弊社製コンクリートミキサ車のサービスキャンペーン 実施に関するお知らせ

◆不具合および改善の内容

【対象車両外観】

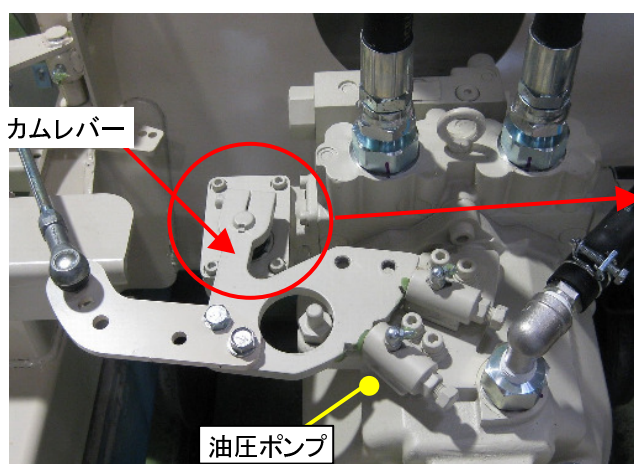
不具合対象部位

《改善箇所説明図》

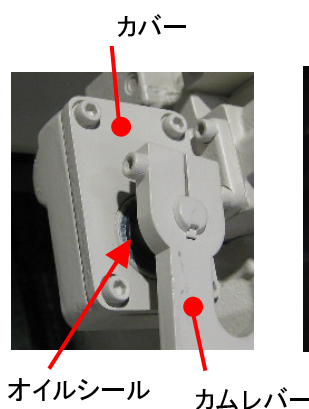
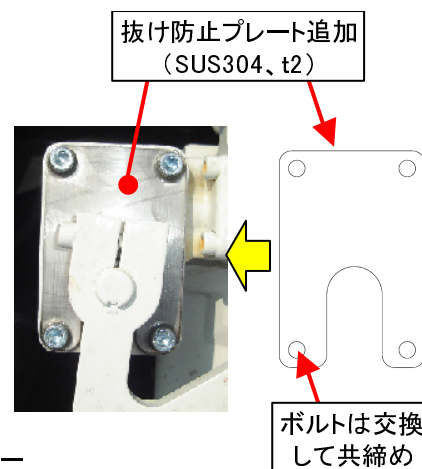
コンクリートミキサ車に備えられている油圧ポンプにおいて、当該ポンプの回転方向を切り換えるカムのシャフト部に装着されているオイルシールのケース側穴加工寸法が規格を超えているものがある。そのため、そのままの状態で使用を続けると、ポンプ内の油圧によりオイルシールが抜け出し、油漏れが発生する可能性があり、最悪の場合、油量不足により作業装置が作動しなくなるおそれがある。

全車両、当該オイルシール部に抜け防止プレートを追加する。
ただし、既に油漏れが発生しているものについては、当該油圧ポンプを良品に交換する。
